**Avis de la Mission régionale d'autorité environnementale de
Nouvelle-Aquitaine sur le projet de mise en compatibilité par
déclaration de projet du plan local d'urbanisme intercommunal
(PLUi) de l'ancienne communauté de communes Bandiat-Tardoire
relatif à un projet de création d'un pôle enfance-jeunesse
(Charente)**

n°MRAe 2023ANA101

dossier PP-2023-14536

Porteur du Plan : communauté de communes de La Rochefoucauld Porte du Périgord

Extraits du zonage **avant** (à gauche) et **après** (à droite) la mise en compatibilité
(Source : rapport de présentation du dossier de mise en compatibilité – pages 70 et 71)

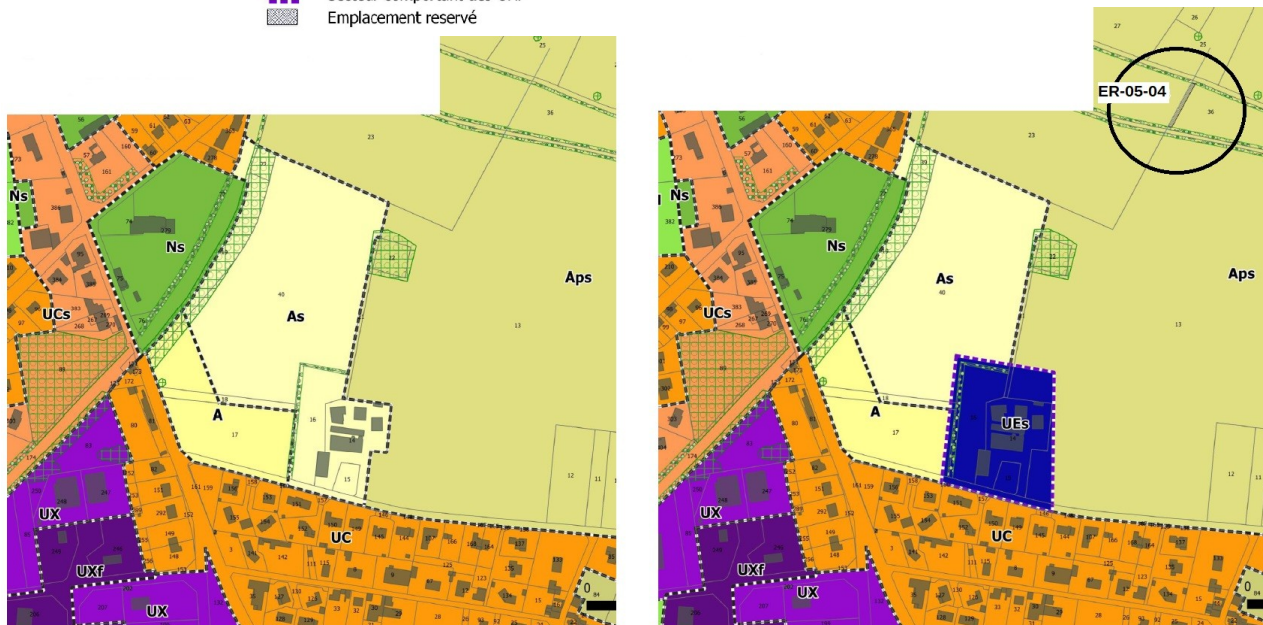
Le règlement de la zone agricole ne permettant pas la réalisation du projet, la mise en compatibilité du PLUi a pour objet de reclasser ces parcelles en zone urbaine UEs à vocation d'équipements publics soumis au règlement du SPR dans le PLUi en vigueur. Le règlement de la zone UEs reste inchangé.

Le PLUi en vigueur comprend une trame graphique identifiant des espaces verts à protéger. Cette trame, qui concerne des alignements d'arbres en limite ouest et nord du projet de nouvelle zone UEs, est conservée.

En outre, comme indiqué précédemment, le projet de mise en compatibilité du PLUi prévoit de reclasser une zone agricole Aps en zone urbaine UEs. Or, la MRAe rappelle que, selon le rapport de présentation du PLUi, le zonage Aps concerne « *les espaces dédiés à l'agriculture, mais présentant un intérêt paysager tel qu'on ne souhaite pas y projeter de nouvelle construction* » et que, selon le règlement écrit en vigueur, le zonage Aps semble avoir été défini sur ce secteur « *en tant qu'outil dynamique à valeur « d'écrin » autour de groupements bâtis, noyaux urbains ou de franges urbaines, dont les limites doivent être tenues afin de maintenir leur perception paysagère dans le territoire* ».

La MRAe recommande de rappeler, dans la notice, les raisons ayant prévalu au classement initial de ce secteur en zone Aps à fort enjeu paysager. Elle recommande de justifier que la réduction de cette protection imposée par le projet de mise en compatibilité n'a pas d'incidence notable au regard des mesures mises en œuvre, et, le cas échéant, de compléter ces mesures de réductions des impacts paysagers potentiels, en les justifiant.
